**COMUNE DI FORLIMPOPOLI**

OGGETTO: Procedimento unico ai sensi dell'art. 52-quater del DPR 327/01 e s.m.i., denominato "Allacciamento Comune di Meldola DN 100 – Variante DN 150 per rifacimento attraversamento Fiume Ronco" a SNAM RETE GAS S.p.A. nei Comuni di Forlì e Forlimpopoli. **CONFERENZA DI SERVIZI ART. 14, COMMA 2, L.241/90 e s.m.i.. COMUNE DI FORLIMPOPOLI**

PARERE DI CONFORMITA' URBANISTICA**PREMESSO CHE:**

*STRALCIO RUE Tavola 2 "Limitazioni delle
attività di trasformazione e d'uso del territorio" (modificata)*

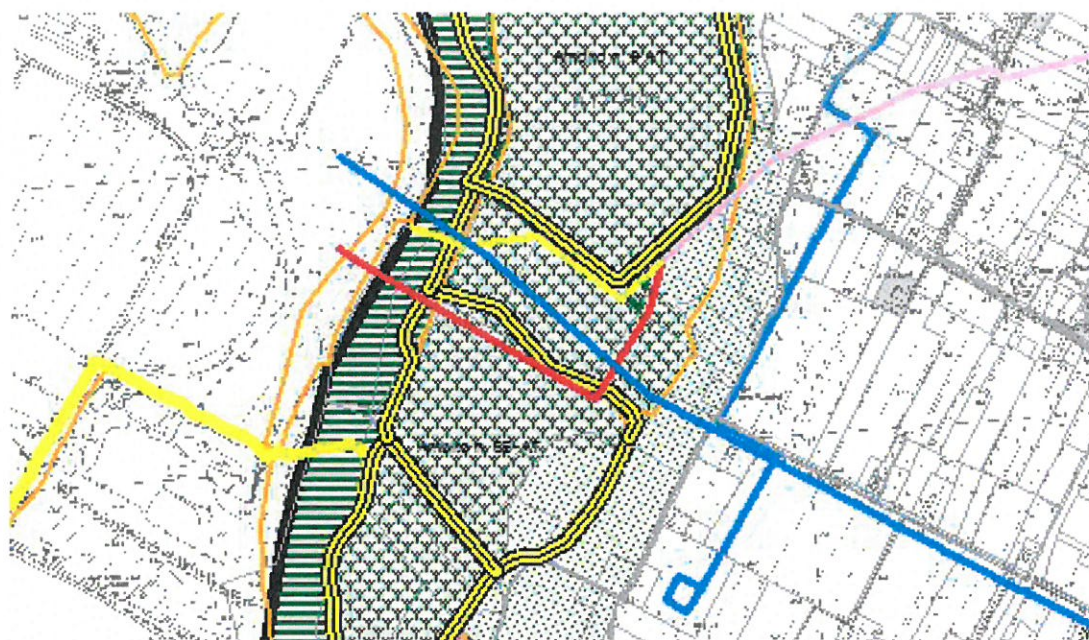
– da comunicarsi allo scrivente Settore - comporterà la modifica effettiva dei seguenti elaborati urbanistici, mediante l'apposizione di vincolo espropriativo relativo alla nuova previsione di metanodotto:

- *RUE tavola 2 Tavola 2 – Limitazioni delle attività di trasformazione e d'uso del territorio ; (ALLEGATO STRALCIO PLANIMETRICO)*
- *Tavola 2 POC Stralcio; (ALLEGATO STRALCIO PLANIMETRICO)*
- *Allegato vincoli espropriativi.*
